Afecta: **EMWG 9500.0 e EMWK 9500.0**
todos os aparelhos, que foram produzidos antes da semana 05/13

Reclamação: **O ventilador de refrigeração, com a função de temporizador ligada, arranca automaticamente após 10 minutos**

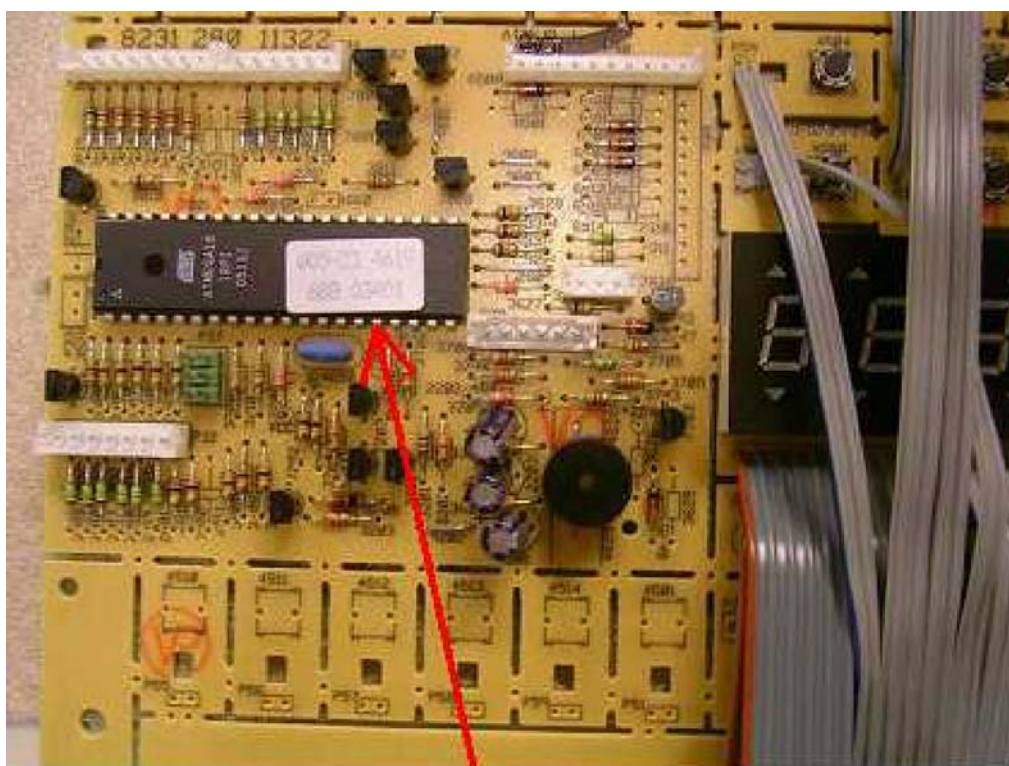
A nova versão de software começa na semana de produção 05/13 em todos os EEPROM's das platinas de comando. A data de produção das platinas pode ser consultada no autocolante do EEPROM.

Neste exemplo, a data de produção da platina é W05-23
(05 = ano, 23 = semana 23)

Para evitar isto, o EEPROM da platina de comando KAG ET.-No. 531 318 foi equipada com uma nova versão de software.
